Modulo per la presentazione delle osservazioni per i piani/programmi/progetti sottoposti a procedimenti di valutazione ambientale di competenza statale

ID: Codice procedura (ID_VIP/ID_MATTM): 12691

“Progetto di un impianto eolico denominato “Pitigliano” ubicato nei comuni di Pitigliano (GR) e Sorano (GR) costituito da 20 (venti) aerogeneratori di potenza nominale 7,0 MW per un totale di 140,0 MW con relative opere connesse ed infrastrutture indispensabili”

Immagine 1. Vincoli ex art. 136 del CBC dal PIT della Regione Toscana e zona approssimativa dove è progettato l'impianto industriale.

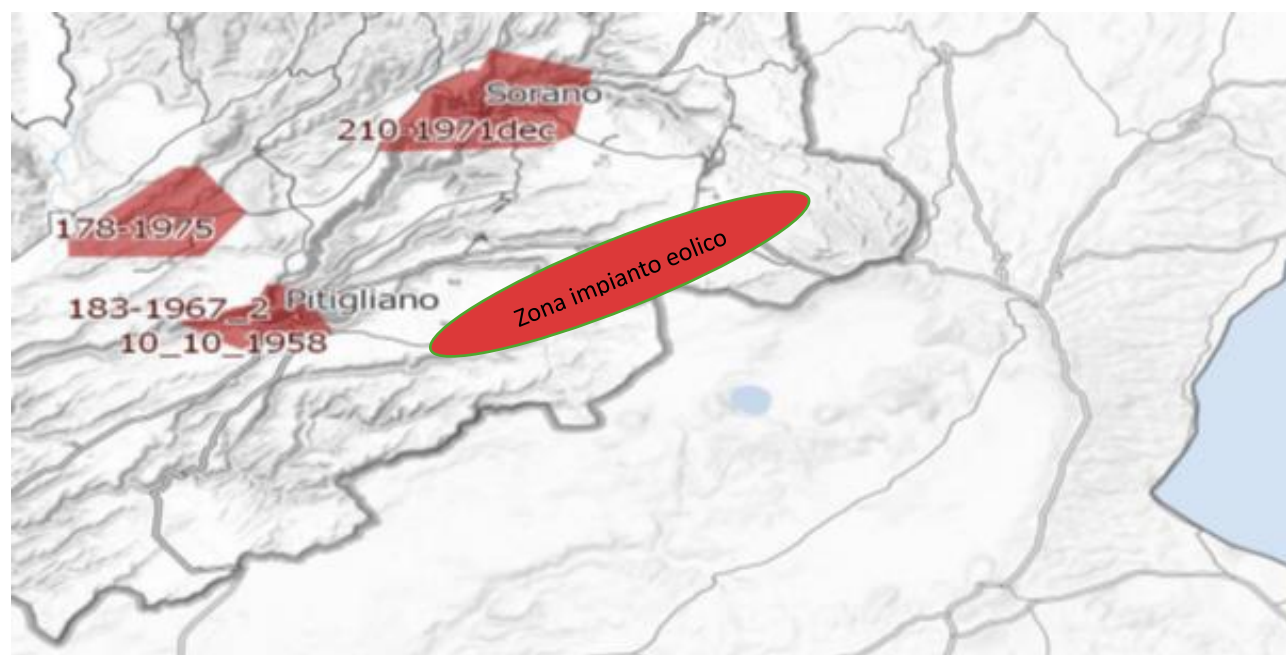
Al contrario si evidenzia che l'impianto eolico industriale citato non solo ricadrebbe con tutti e 20 gli aerogeneratori all'interno delle fasce di rispetto di 3 km di due vincoli paesaggistici di notevole interesse pubblico esistenti nella Regione Lazio e con una parte di essi nel vincolo paesaggistico del Centro abitato di Sorano (GR) quindi in aree non idonee all'installazione di impianti di energia rinnovabile. Addirittura, alcuni aerogeneratori sarebbero ubicati a poche centinaia di metri dai perimetri dei due vincoli paesaggistici laziali ex art 136 del CBC.

Inoltre, come sostiene la Proponente parte dell'impianto si verrebbe a trovare a 3,5 km dal centro abitato di Sorano. Infatti, tre degli aerogeneratori WTG 08, 09, 10 sono addirittura all'interno delle fasce di rispetto dei 3 km del suo vincolo paesaggistico di notevole interesse pubblico ex art 136 del CBC. Si evidenzia che così si crea

un'ulteriore incompatibilità con la tutela del Paesaggio.

Immagine 3. Cumulo di una parte di impianti eolici, fotovoltaici e geotermici industriali in progettazione ed esistenti intorno all’eolico industriale “Pitigliano”.

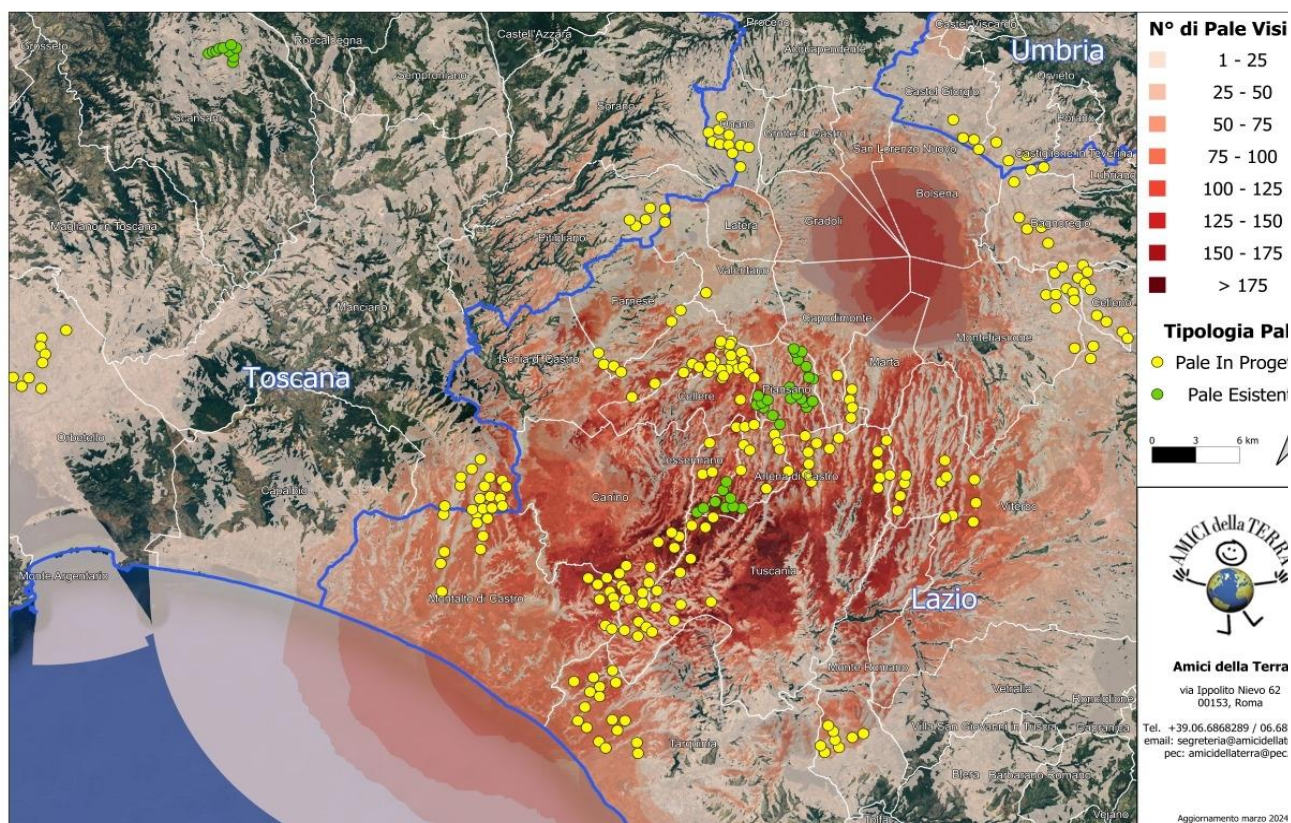
Beni Culturali “*Ambito paesaggistico, geologico e geomorfologico dell’orlo della caldera di Latera ...*” Non vengono nemmeno citati gli impianti eolici in progetto al MASE, il “Rempillo” (6 aerogeneratori) e un altro in verifica amministrativa di 14 aerogeneratori e 72, 6 MW. Ad oggi nei territori di Pitigliano, Sorano e in quello limitrofo potenzialmente potrebbero essere insediati 40 aerogeneratori alti 200 metri e larghi 170. Ma la proponente non cita neanche altri impianti che creerebbero il cumulo e quindi maggiore impatto. Infatti, sul territorio della “Città del Tufo” (Sorano e Pitigliano) impatterebbero anche l’impianto eolico “Montarzo” di Onano con 13 aerogeneratori con le dimensioni ricordate, l’altro eolico industriale nel territorio di Valentano con sette aerogeneratori (stesse dimensioni), gli impianti di Farnese con un minieolico di 3 Torri alte 60 metri già installate in località Poggio del Crognolo e l’impianto eolico industriale “Vallerosa” (7 aerogeneratori alti 200 metri e larghi 158 metri) in procedura VIA presso la Regione Lazio. Inoltre, altri impianti del minieolico già presenti a Valentano, Cellere e Piansano e due progetti eolici industriali con le stesse dimensioni (200 m x 170 m) nel Comune di Ischia di Castro. La valutazione del cumulo non prende neanche in considerazione gli impianti industriali di fotovoltaico e agrivoltaico in progetto a Farnese, Valentano, Ischia di Castro, Cellere. L’impianto geotermico in procedura Via al MASE, progettato nella Caldera di Latera. Quindi è stata effettuata una valutazione del potenziale impatto cumulativo non veritiera a dispetto di quanto affermato dalla proponente che sostiene di aver preso in considerazione uno spazio di 10 km intorno al suo impianto per gli impatti che si creerebbero.

Si ribadisce che le aree in cui verrebbe installato l’impianto eolico industriale “Pitigliano” sono tutelate da diverse leggi e da diversi vincoli che si trovano sia a ridosso dello stesso, sia nelle aree intermedie e vaste.

OSSERVAZIONE N.12

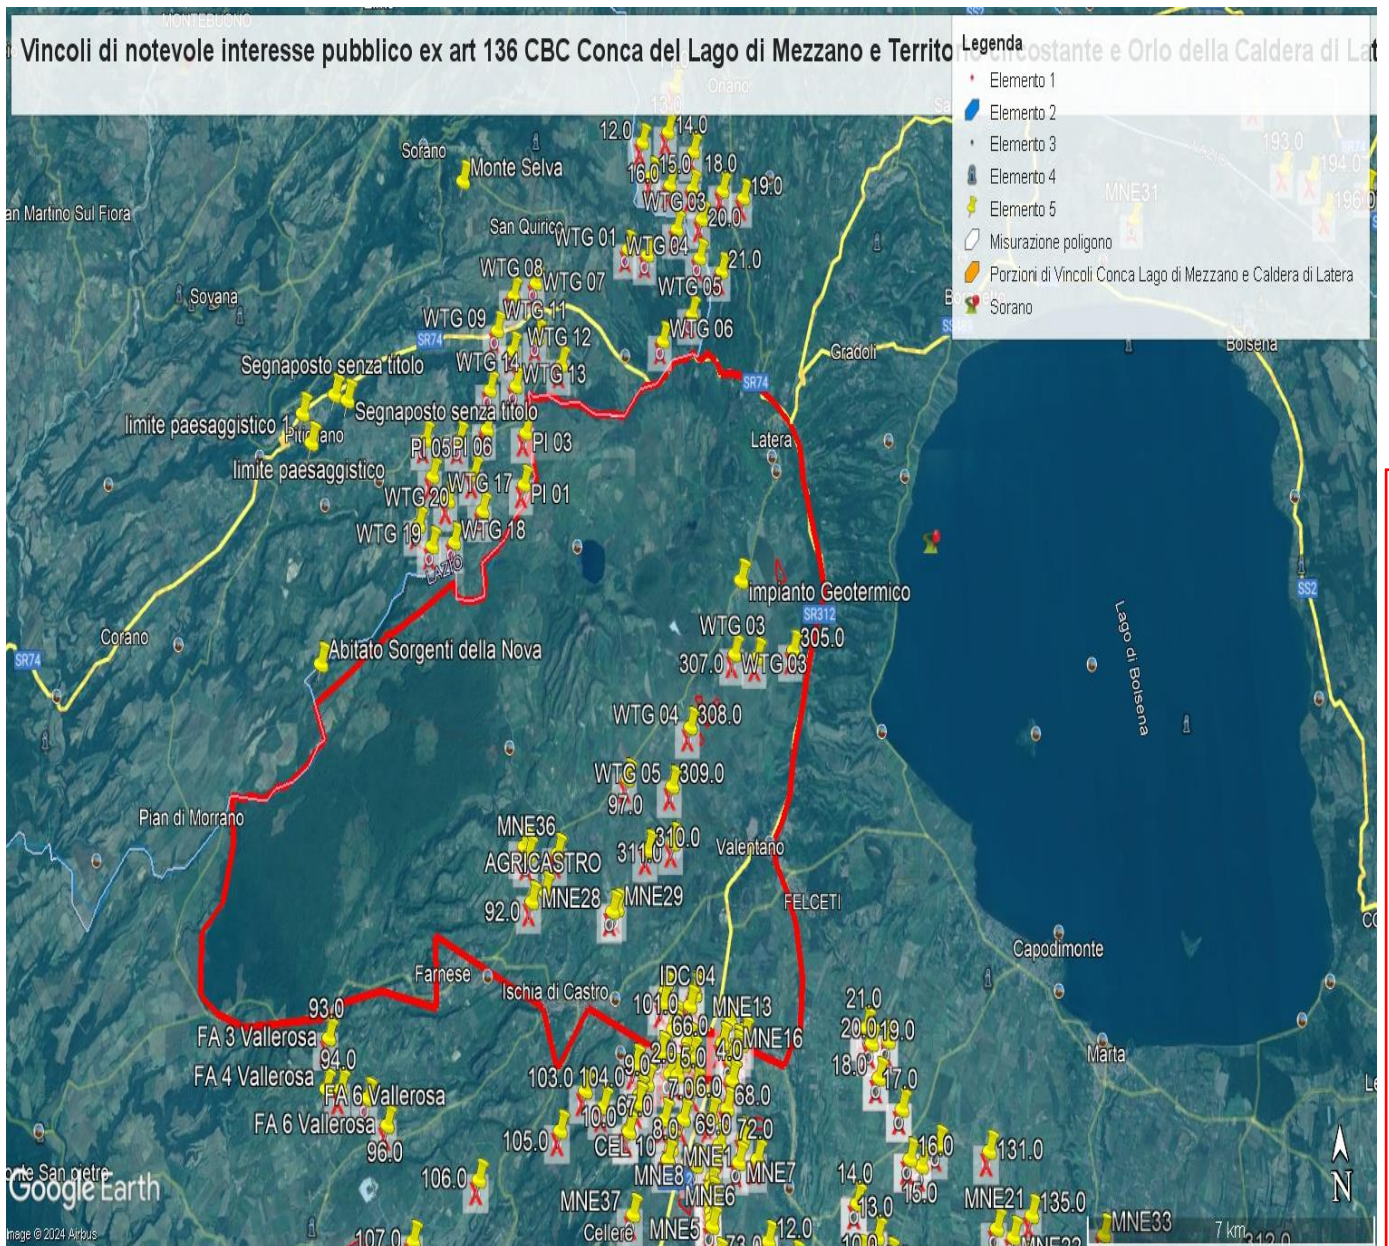
- 1) Lo studio presentato dal proponente nel "Report anemologico" si è basato su dati di parametri meteorologici estratti da un modello di rilevamento virtuale Virtual Met Mast (Vortex ERA - 5 series). Lo studio non riporta che tale modello sia stato validato con misure in sito. Una validazione del modello con misure rilevate sul posto per almeno un anno/ un anno e mezzo dovrebbe essere necessaria per garantire l'accuratezza della produzione energetica stimata.

- 2) Lo studio presentato nel "Report anemologico" riporta valori incoerenti di produzione energetica lorda e netta.
 - a. Nel paragrafo 5.2, Energy calculation, si stabilisce che usando il software Open Wind e il Wake Model Deep Array Eddy Viscosity, la produzione lorda dell'impianto risulta essere di 146,97GWh/anno, la produzione netta 143,59GWh/anno.

IMMAGINE n. 2 Impianto eolico industriale “Pitigliano” e distanze aerogeneratori dai Vincoli della Conca del Lago di Mezzano...

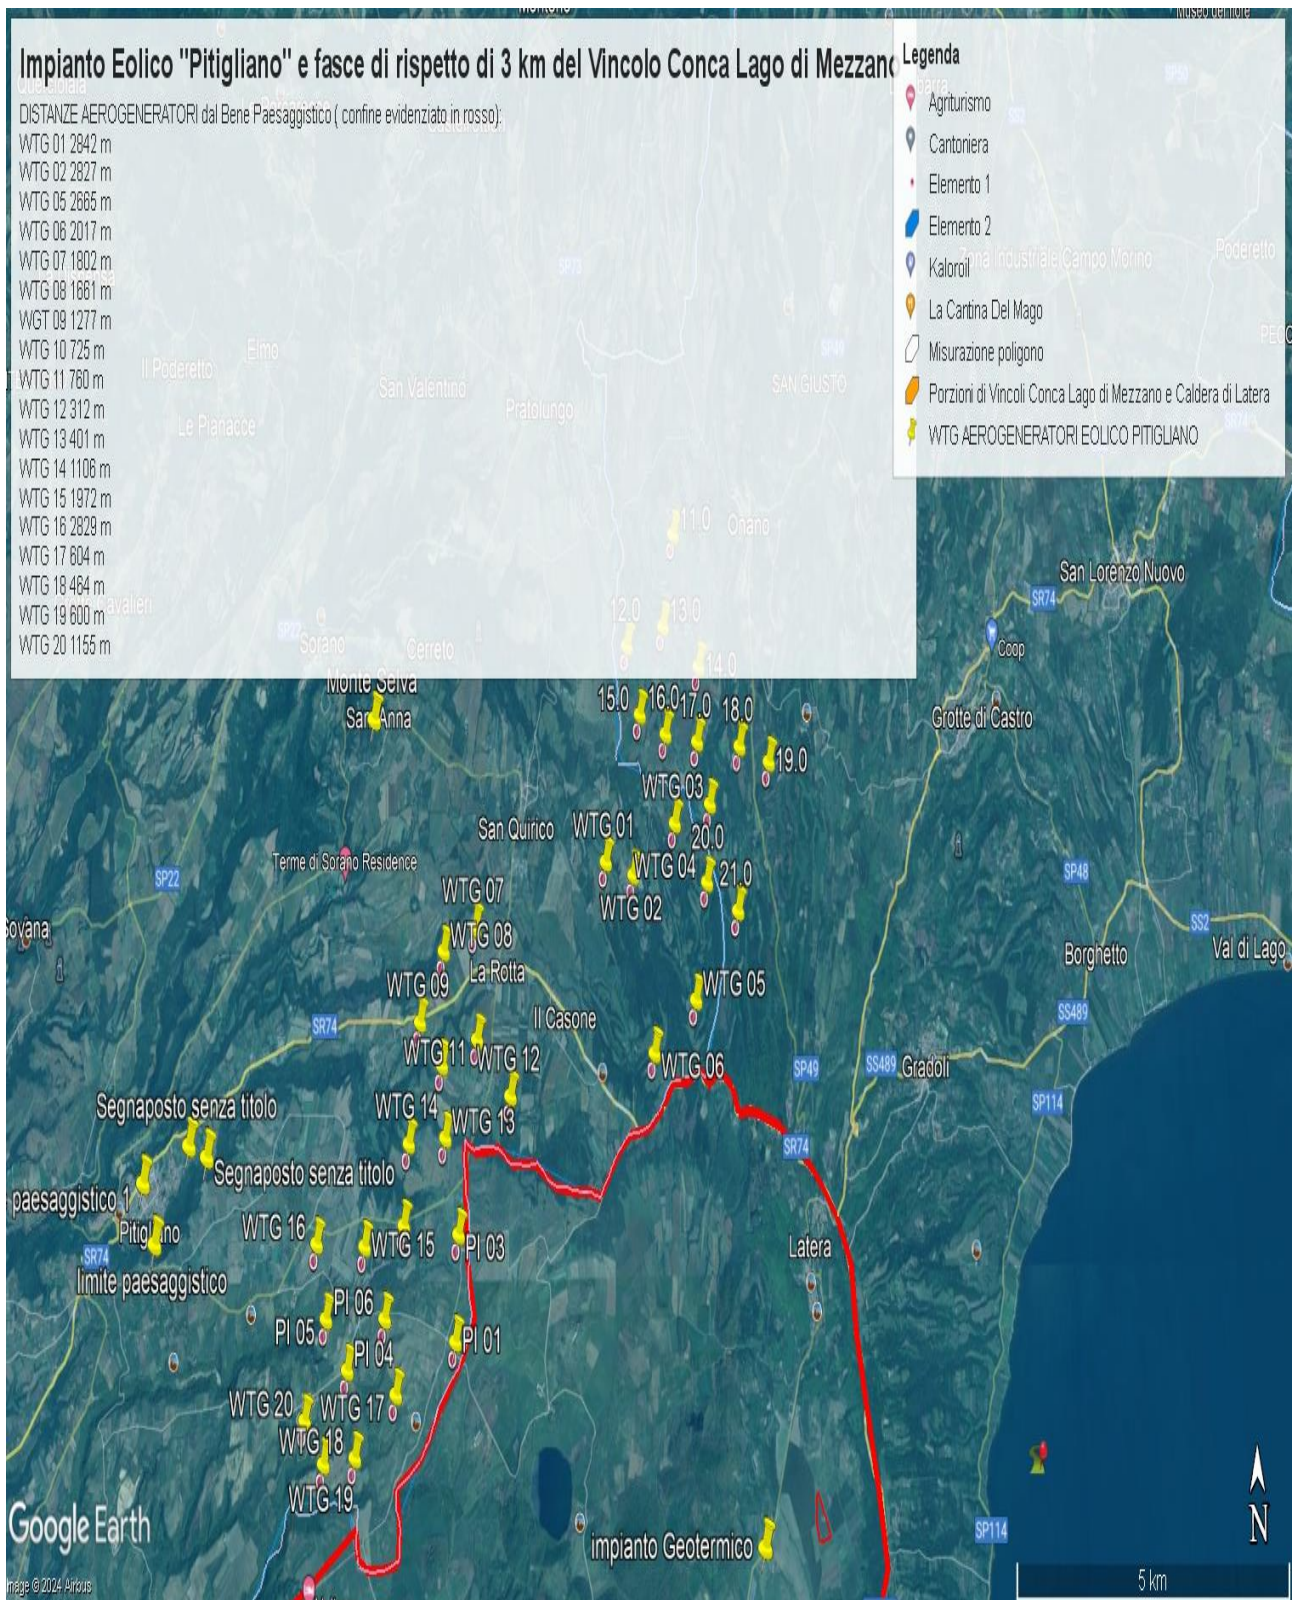
IMMAGINE 1. Confini esterni in rosso dei due vincoli laziali (uniti) della Conca del Lago di Mezzano e territorio circostante (Selva del Lamone) e Orlo della Caldera di Latera ... entrambi di notevole interesse pubblico nelle cui fasce di rispetto di tre chilometri ricadrebbero con distanze diverse gli aerogeneratori dell'impianto eolico industriale " Pitigliano". Si evidenzia anche il cumulo con altri impianti FER (segnaposto gialli) nel Lazio e Toscana (Eolico Rempillo P01, P02 ecc).

IMMAGINE n. 3 Impianto eolico industriale “Pitigliano” e distanze aerogeneratori dai Vincolo “Orlo della Caldera di Latera.

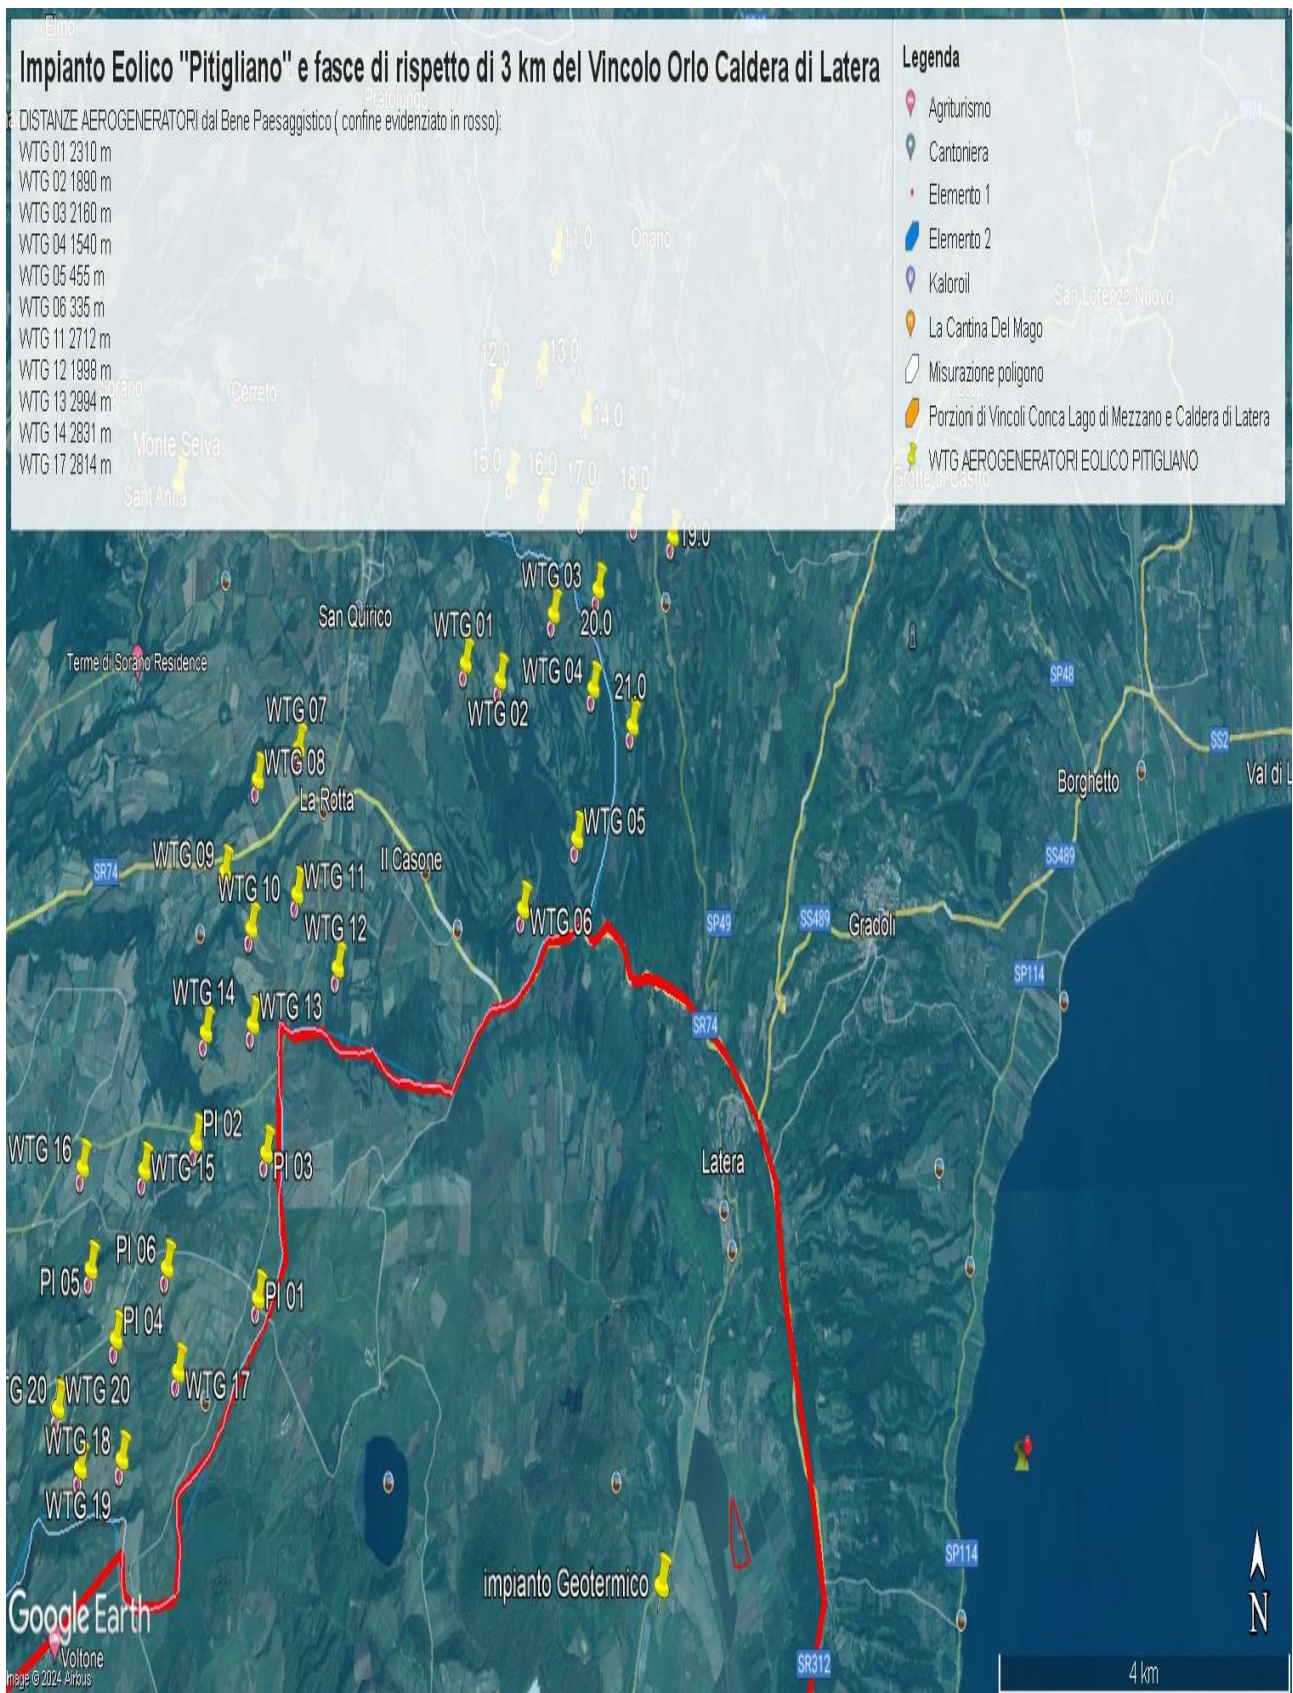
Come è illustrato nell'immagine si ribadisce che l'impianto industriale "Pitigliano" ricade completamente all'interno delle fasce di rispetto dei due vincoli di notevole

interesse pubblico e lambisce quelle di un terzo vincolo e quindi come affermato dal Consiglio di Stato nelle sentenze citate, l'impianto è insediato in area non idonea ai sensi dell'art. 20 comma 8 lettera c quater del D.Lgs. n. 199/2021 e ss.mm.ii al contrario di quanto sostiene la proponente.

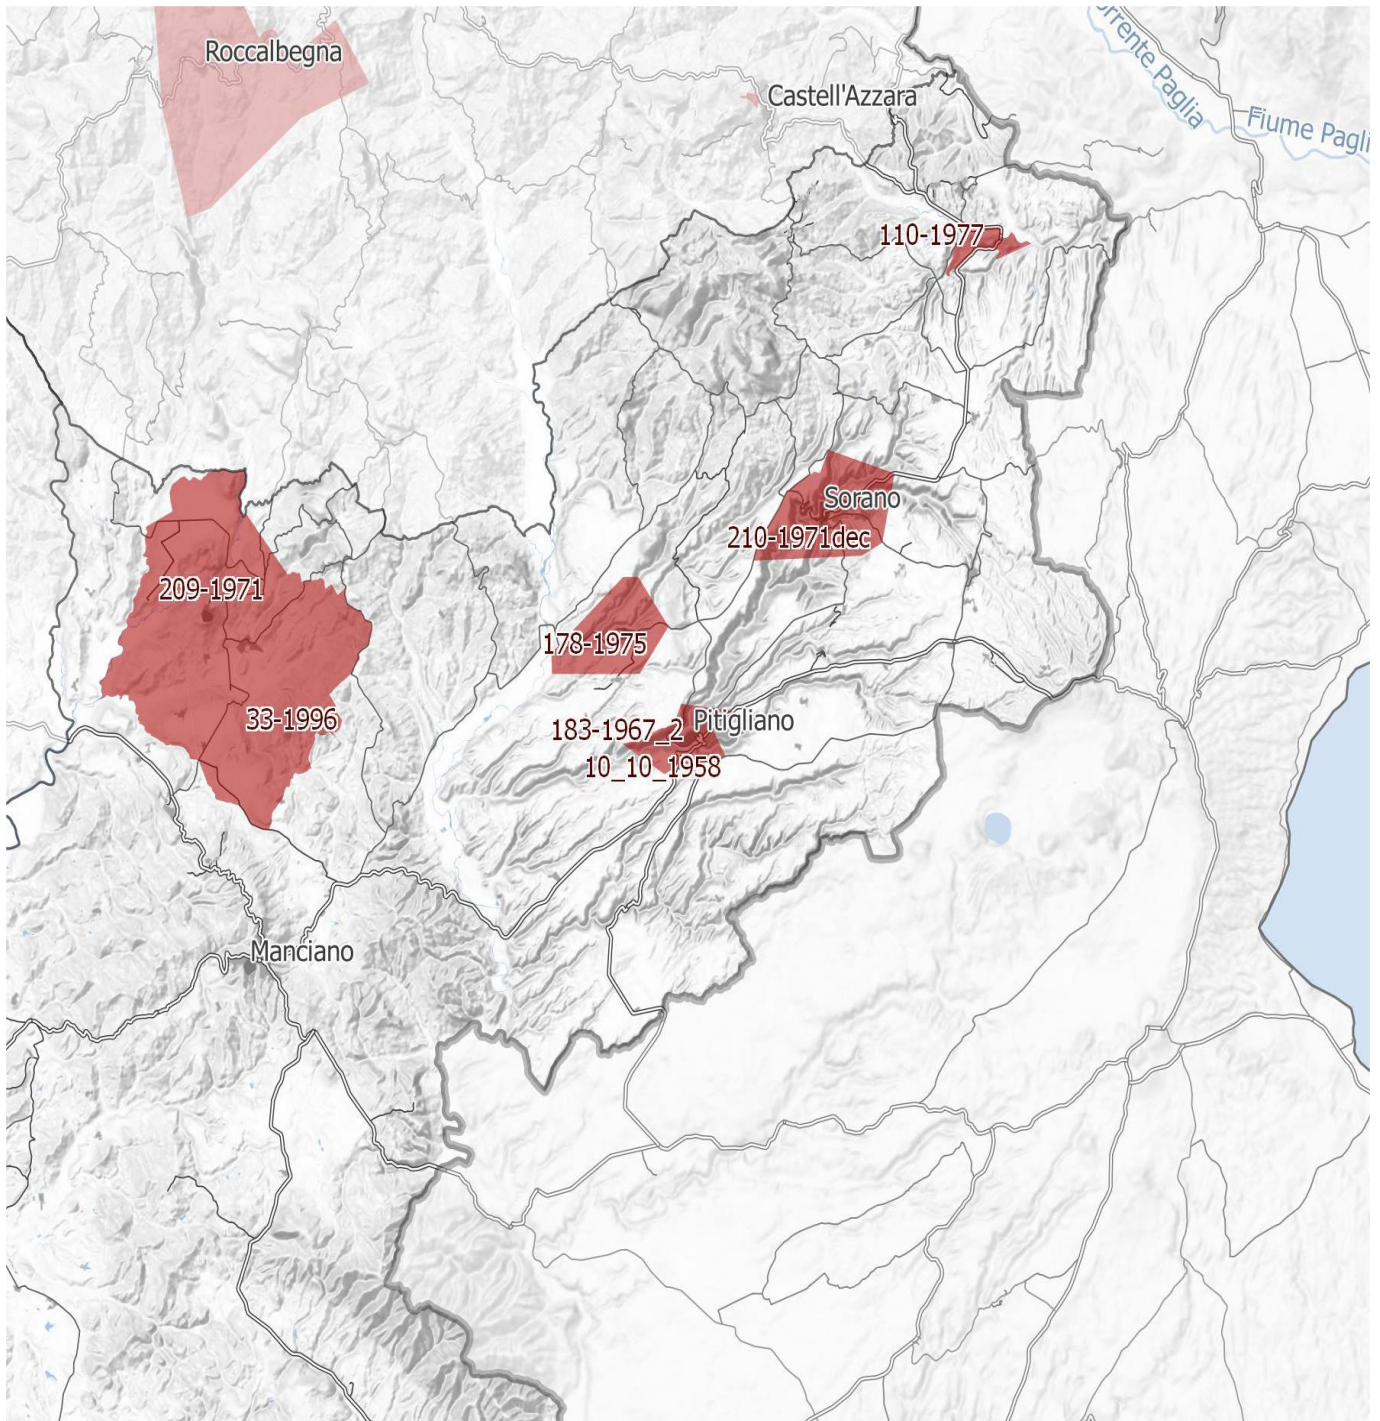
IMMAGINE n. 4 Si evidenzia che i tre aerogeneratori WTG 07, WTG 08 e WTG 09 impattano con il vincolo paesaggistico di notevole interesse pubblico del Centro Storico di Sorano. Il WTG 07 si troverebbe a 2828 m, WTG 08 2504 e WTG 09 2990. Il cavidotto dell'impianto invece impatta in buona parte del Vincolo paesaggistico ex art. 136 del CBC del Centro Storico di Pitigliano.
